Št. mnenja: MN-14/25V

Zadeva: Mnenje k prostorskemu aktu - dopolnjen osnutek za postopek priprave občinskega podrobnega prostorskega načrta za območje BR 01-Reaktorski center Podgorica - vodovod

Pripombe na vsebino grafičnega dela odloka, načrt št. 5.4:

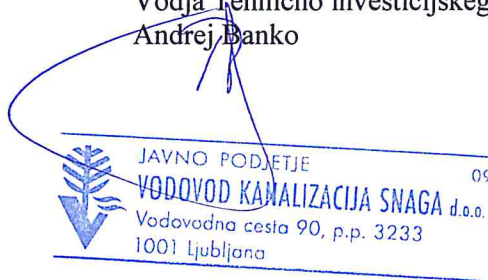
Vsi vodovodi v prikazanem načrtu so interni vodovodi. Interni vodovodi v načrtu Prikaza ureditve glede poteka omrežij in priključevanja objektov na GJI niso jasno prikazani glede na prikazan tip črte v legendi. V legendi niso ločeno prikazani predvideni interni vodovodi, čeprav so ti prikazani v situaciji.

Poleg legende obstoječih komunalnih vodov je treba dodati legendo predvidenih komunalnih vodov. V legendah in prikazih je treba ustrezno označiti, z različnimi tipi črt, obstoječe in predvidene komunalne vode.
